ДИРЕКТИВА НА КОМИСИЯТА**от 22 ноември 1979 година****за привеждане в съответствие с техническия прогрес на Директива 74/347/ЕИО на Съвета за сближаване на законодателствата на държавите-членки относно полето на видимост и чистачките на предното стъкло на колесните селскостопански или горски трактори**

(79/1073/ЕИО)

Фигура 2

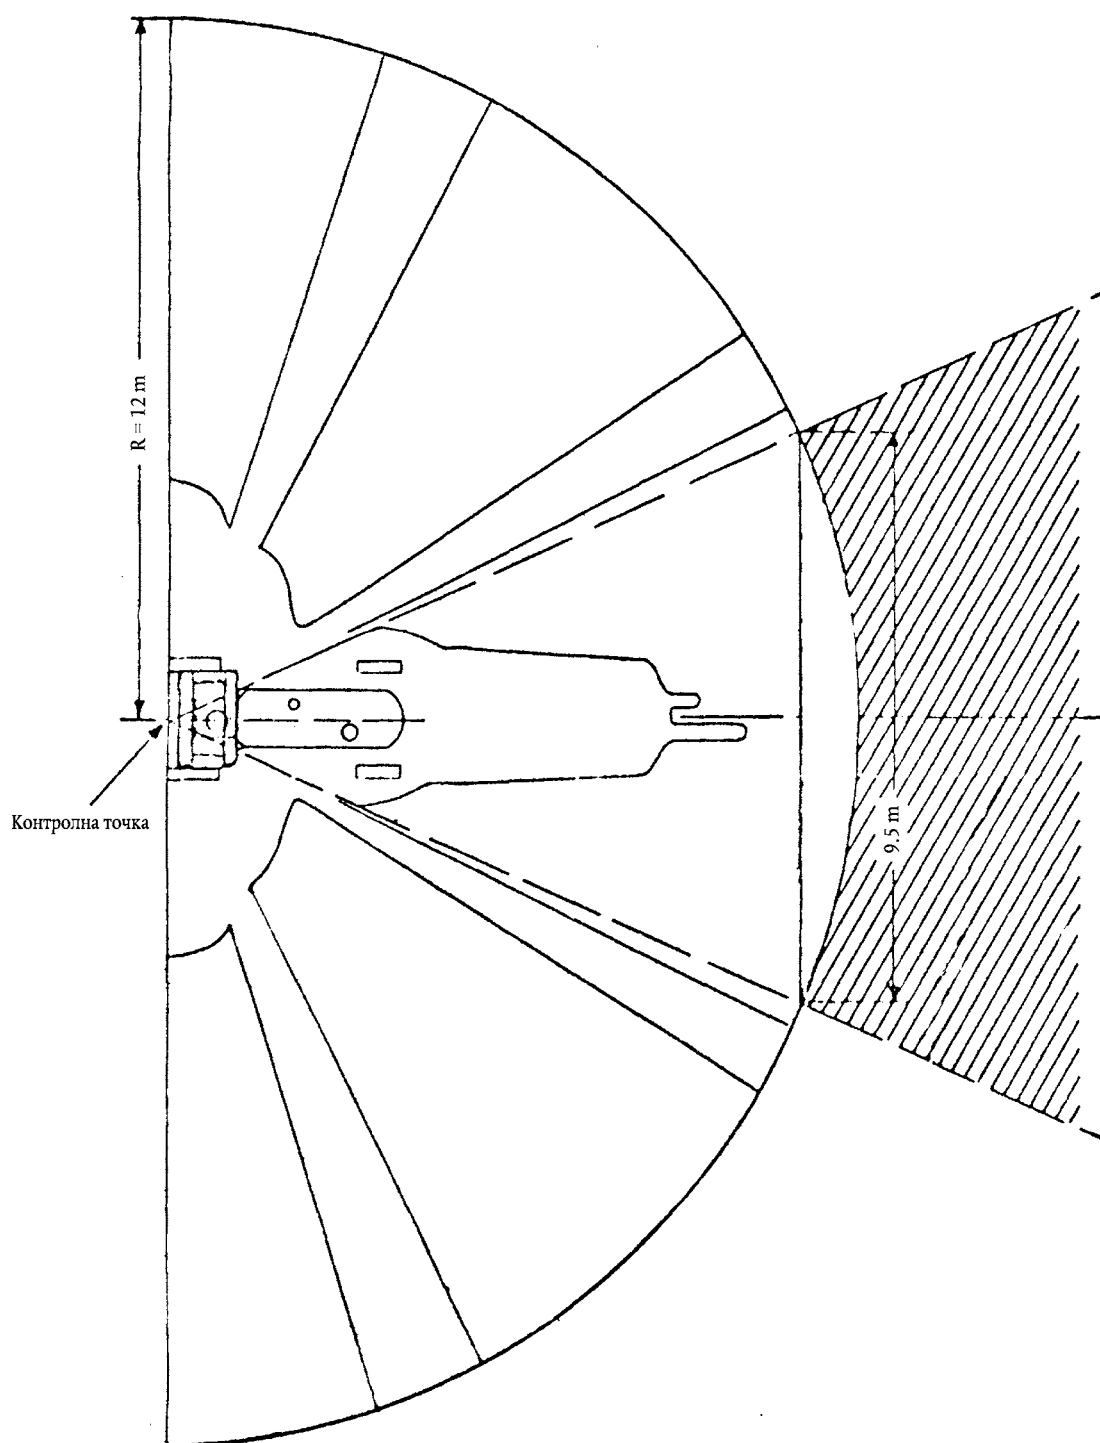
За фигура 2 чертежът се заменя със следния чертеж:
